ÖSTERREICHISCHER AERO-CLUB

Sicherheitsmitteilung

SM050801 ersetzt SM050701

Betrifft: Container-System OMEGA

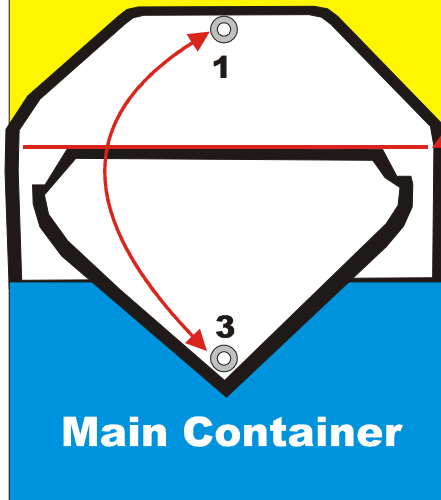
Beobachtung: Hängen bleiben einer oder mehrerer Fangleinen an Klappe 2 des Hauptcontainers. (Siehe Skizze Seite 2)

Um dennoch ein Auftreten des oben beschriebenen Falles, bei unsachgemäßer Handhabung der Ausrüstung in Zukunft zu verhindern, wird der Spiegel (Klappe 3 des Reservecontainers) an den abgerundeten Ecken mit zwei kurzen Riegeln auf der Klappe 1 des Reservecontainers vernäht. Dadurch wird ein Zusammenziehen der Klappe unter Zug, wenn sich eine Leine unter der Klappe verhaken sollte, verhindert und die Klappe kann nach oben leichter umklappen.

1. Aufbringen der Riegel vor dem nächsten Sprung.
2. Sichtkontrolle der Riegel beim Packen des Hauptfallschirms.

Ausführung der Riegel, siehe Skizze unten!

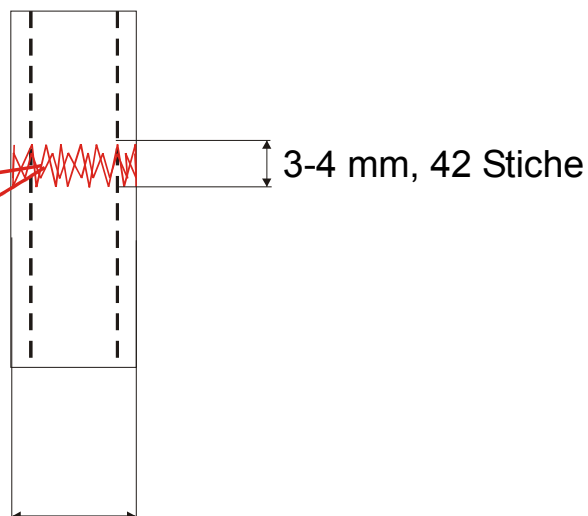
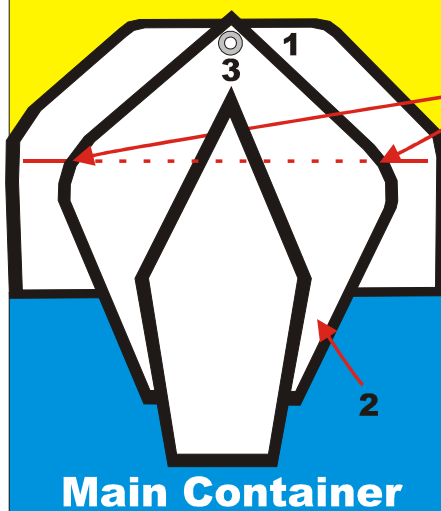
1. Oberhalb der Befestigung der Klappe 3 am Reservecontainer eine waagerechte Markierung anzeichnen.
2. Danach die Öse der Klappe 3 deckungsgleich auf die Öse der Klappe 1 legen.
3. Dann an der Stelle auf das Einfassband der Klappe 3 (links und rechts) je einen Riegel aufbringen, in der Höhe der waagerechten Markierung.

Zu verwendendes Garn: Typ E / 40, Nylon Bonded

9. Riegel prüfen Oberseite

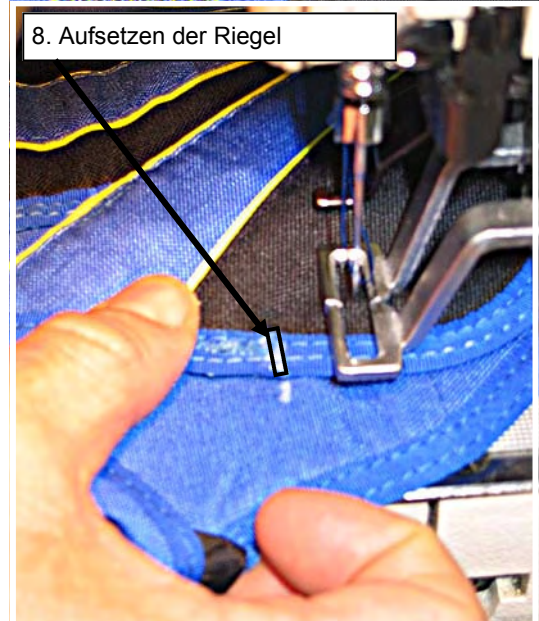
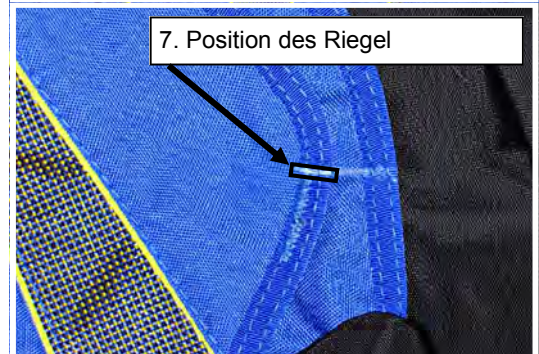
Über die Breite des Einfassbandes.

10. Riegel prüfen Unterseite

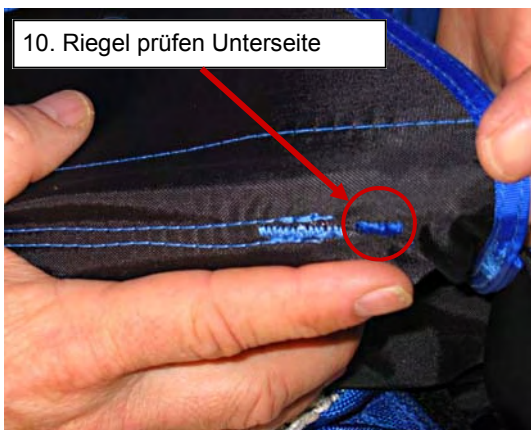
11. Spiegel mit neuen Riegeln

Sichtkontrolle der Riegel: Bei Nahtbruch ist vor der Reparatur der Hersteller und das Luftfahrt-Bundesamt zu informieren.

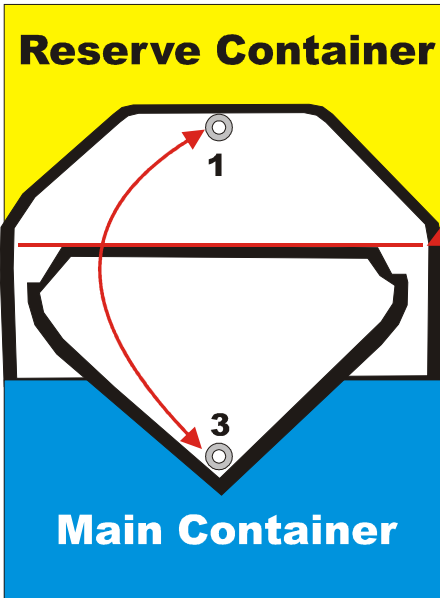
Beobachtung: Hängen bleiben einer oder mehrerer Fangleinen an Klappe 2 des Hauptcontainers. (Siehe Skizze Seite 2)

Um dennoch ein Auftreten des oben beschriebenen Falles, bei unsachgemäßer Handhabung der Ausrüstung in Zukunft zu verhindern, wird der Spiegel (Klappe 3 des Reservecontainers) an den abgerundeten Ecken mit zwei kurzen Riegeln auf der Klappe 1 des Reservecontainers vernäht. Dadurch wird ein Zusammenziehen der Klappe unter Zug, wenn sich eine Leine unter der Klappe verhaken sollte, verhindert und die Klappe kann nach oben leichter umklappen.

1. Aufbringen der Riegel vor dem nächsten Sprung.
2. Sichtkontrolle der Riegel beim Packen des Hauptfallschirms.

Ausführung der Riegel, siehe Skizze unten!

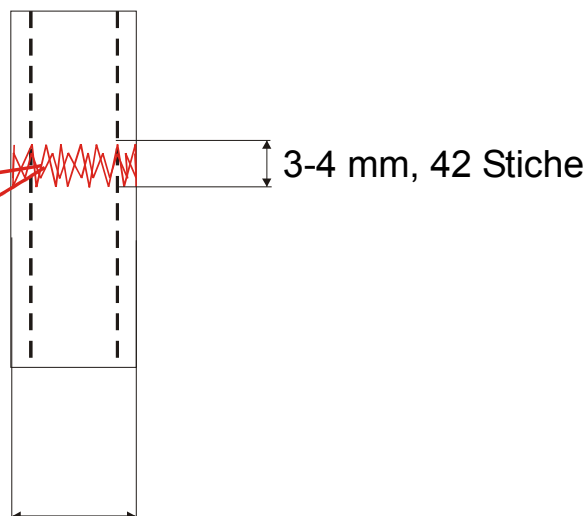
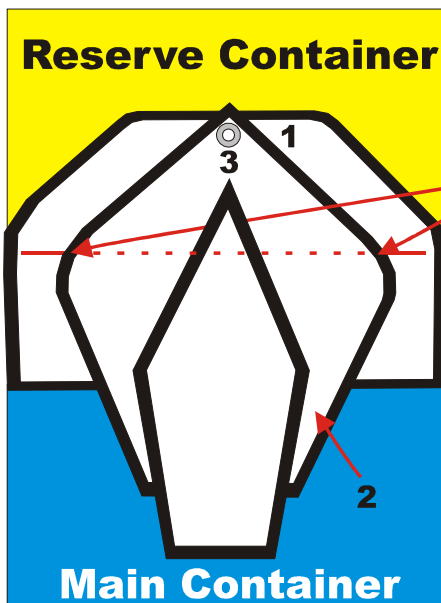
1. Oberhalb der Befestigung der Klappe 3 am Reservecontainer eine waagerechte Markierung anzeichnen.
2. Danach die Öse der Klappe 3 deckungsgleich auf die Öse der Klappe 1 legen.
3. Dann an der Stelle auf das Einfassband der Klappe 3 (links und rechts) je einen Riegel aufbringen, in der Höhe der waagerechten Markierung.

Zu verwendendes Garn: Typ E / 40, Nylon Bonded

9. Riegel prüfen Oberseite

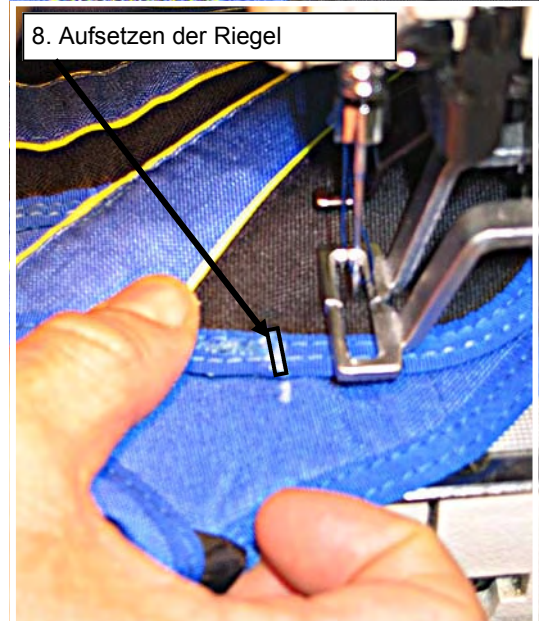
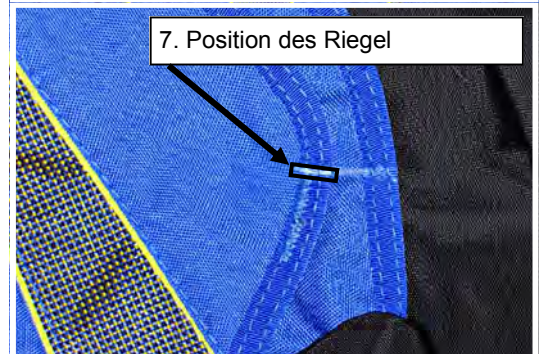
Über die Breite des Einfassbandes.

10. Riegel prüfen Unterseite

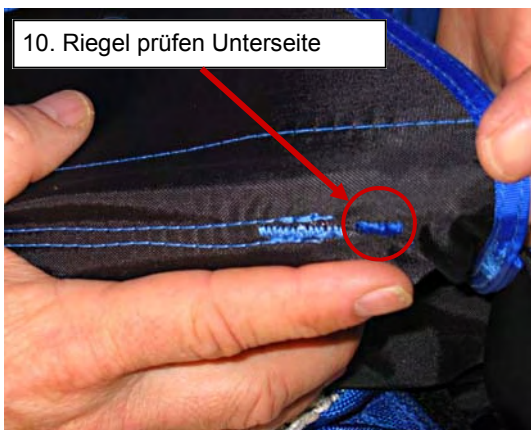
11. Spiegel mit neuen Riegeln

Sichtkontrolle der Riegel: Bei Nahtbruch ist vor der Reparatur der Hersteller und das Luftfahrt-Bundesamt zu informieren.
